CONSTANCIA DE NOTIFICACIÓN MEDIANTE PUBLICACIÓN DE AVISO

Resolución No. 1643 del 16 de junio de 2026

RESOLUCIÓN N° 001643

“Por la cual se resuelve un recurso de reposición interpuesto en contra de la Resolución 939 del 27 de marzo de 2026 y se toman otras determinaciones”

Figura 3-71 infraestructura provisional de teleféricos

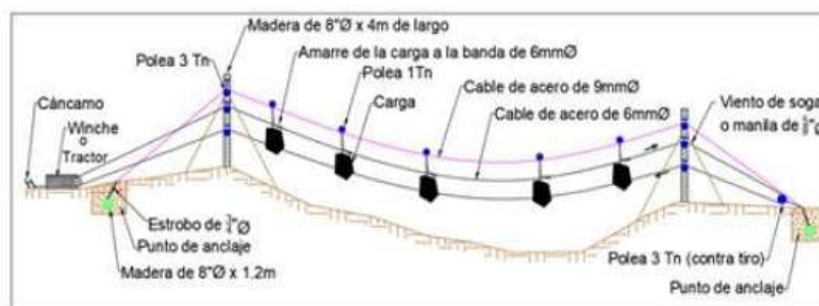
El sistema de teleférico constará principalmente de un área de despacho y una de descarga con ocupaciones que se encuentran aproximadamente entre 31,00 m² y 99,98 m², tanto en el área de despacho como en el área de descarga se realizará el anclaje de la guaya de transporte, a través de un tronco que será enterrado en el suelo y la disposición provisional de equipos, herramientas, materiales de construcción empacados y estructuras, que serán inmediatamente trasladados hacia los sitios de torre, una vez que sean transportados hasta el área de despacho, por lo tanto, no implican el uso y/o aprovechamiento de recursos naturales o la generación de impactos ambientales adicionales a los identificados y evaluados en el EIA de 2016 y en el presente EIA de modificación de licencia ambiental.

De acuerdo con lo anterior, mediante una guaya aérea se transportarán hacia los sitios de torre referidos, diferentes cargas, las cuales son haladas por un malacate sujeto a una segunda guaya, como se muestra en la siguiente figura:

No obstante, el Equipo Evaluador Ambiental frente a los “teleféricos” concluyó que, al no encontrarse como una infraestructura del proyecto acorde con el alcance de la solicitud de modificación, no consideró ambientalmente viable realizar el ajuste solicitado.

Retirar donde corresponda todo lo asociado con el teleférico, transporte helicopuerto y helipuerto, toda vez que no hacen parte del alcance de la presente modificación de licencia ambiental.

Figura 10-6 Diseño y estructura del sistema de transporte con teleférico y canasta (Tarabita)

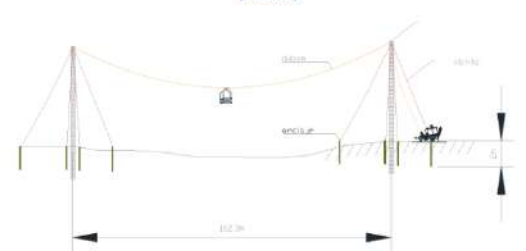
Las adecuaciones de los teleféricos consisten en dos puntos de apoyo debidamente anclados al suelo, siendo pertinente aclarar que su instalación es temporal y no requiere del desarrollo de procesos constructivos. Su instalación garantiza el transporte de materiales de forma segura hacia el sitio de torre, a través de un cable principal que sirve de guía para la movilización de la carga mediante el hule de una manila que está instalada en el capestan de un motor (Figura 10-6).

Lo anterior, no guarda totalmente concordancia con lo consignado en la ficha A-01-01-F05 Manejo, transporte y almacenamiento de materiales de construcción y sustancias peligrosas del capítulo 10.1.1 del EIA con radicado 20236200313352 del 5 de julio de 2023 (correspondiente al trámite de la solicitud de modificación #1), como se muestra a continuación:

Si bien la solicitante, hace alusión en el numeral 3.2.3.1.2 “Infraestructura de transmisión de energía eléctrica” de las instalaciones temporales (plazas de tendido y teleféricos), se aclara que estas infraestructuras no hacen parte del alcance de la presente modificación de licencia ambiental. En el caso de las plazas de tendido, estas fueron autorizadas mediante los artículos primero y segundo de la Resolución 1326 del 5 de agosto de 2020 modificados por los artículos tercero y cuarto de la Resolución 865 del 18 de mayo de 2021. En contraste, los “teleféricos” no se encuentra como una infraestructura del proyecto acorde con el alcance de la presente modificación. De esta forma, no se considera ambientalmente viable realizar el ajuste solicitado.”

De acuerdo con las consideraciones técnicas antes expuestas, esta Autoridad Nacional considera procedente reponer y en tal sentido modificar parcialmente el artículo décimo primero de la Resolución 939 del 27 de marzo de 2026, respecto de la FICHA: A-01-01-F05 – MANEJO, TRANSPORTE Y ALMACENAMIENTO DE MATERIALES DE CONSTRUCCIÓN Y SUSTANCIAS PELIGROSAS, en el sentido de que solamente se debe retirar de dicha ficha todo lo asociado con el teleférico.
